## **PROPUESTA DE DICTAMEN TÉCNICO**

### **PROPUESTA DE MODIFICACIÓN DE ESPECIFICACIONES TÉCNICAS ETF PME-1-11/01 “INSTRUMENTACIÓN DE VIGILANCIA DE LA RADIACIÓN DE SALA DE CONTROL” DE LA UNIDAD I.**

### **PROPUESTA DE MODIFICACIÓN DE ESPECIFICACIONES TÉCNICAS ETF PME-1-11/02 "VAINAS DE ZIRLO™ OPTIMIZADO" DE LA UNIDAD I.**

### **PROPUESTA DE MODIFICACIÓN DE ESPECIFICACIONES TÉCNICAS ETF PME-1-10/12 "VÁLVULAS DE AISLAMIENTO DE FUENTES DE AGUA NO BORADA" DE LA UNIDAD I.**

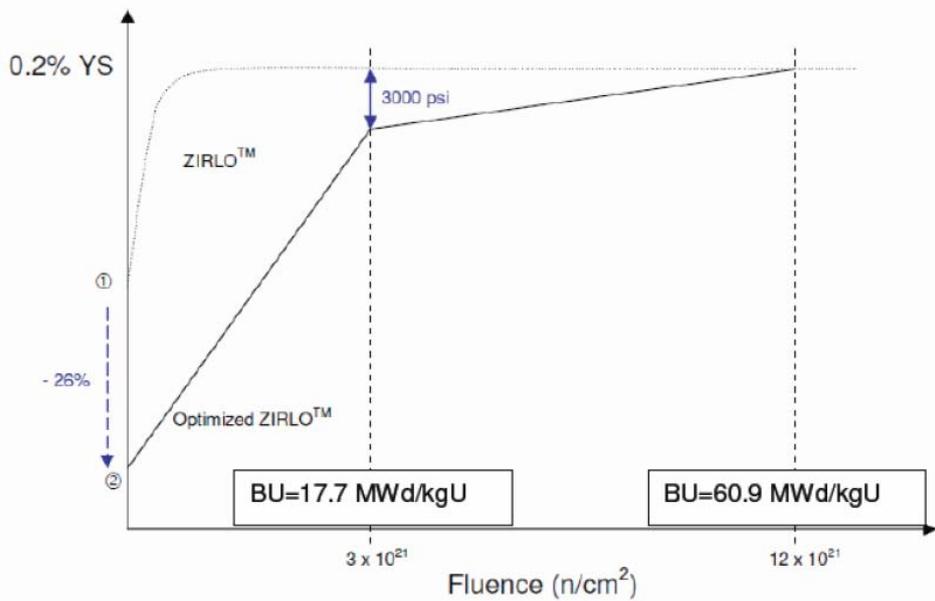
La variación más importante entre el ZIRLO Opt y el ZIRLO Std es la reducción en la cantidad de estaño, y el tratamiento térmico final, que produce una estructura parcialmente cristalizada. Estos cambios producen un mejor comportamiento frente a la corrosión y la absorción de hidrógeno, un ligero menor crecimiento longitudinal, pero en cambio reduce el límite elástico.

Los criterios y modelos de diseño actualmente en vigor para el ZIRLOStd son aplicables a este nuevo material, excepto en la reducción citada del límite elástico. Esto implica que en los casos en los que el comportamiento de la nueva aleación es mejor, el margen resultante de la utilización de este mejor comportamiento no se ha usado en la demostración de seguridad manteniéndose los valores usados para el ZIRLOStd

La evaluación del CSN ha revisado las condiciones impuestas en la evaluación de la NRC, que según recoge el ITEC-1597 de ENUSA ha tenido en cuenta el titular para la aprobación del nuevo tipo de vaina y que, tales condiciones, aplicadas a CN Almaraz dan lugar a los límites siguientes que la evaluación del CSN considera adecuados:

1. El valor para el máximo quemado medio de barra de ZIRLO Optimizado será de 62 MWd/KgU.
2. Para la barra de ZIRLO Optimizado Los valores máximos de corrosión en el lado del refrigerante, calculados con un modelo de mejor estimación, serán inferiores a 100  $\mu\text{m}$  para la capa de óxido y 600 ppm de valor medio volumétrico de concentración de hidrógeno.
3. La temperatura máxima de vaina de ZIRLO Optimizado en el accidente de 15.4.4 del EFS no será superior a 1300°C.
4. El límite elástico aplicable al ZIRLO Opt debe reducirse respecto del ZIRLOStd de acuerdo con la figura siguiente:
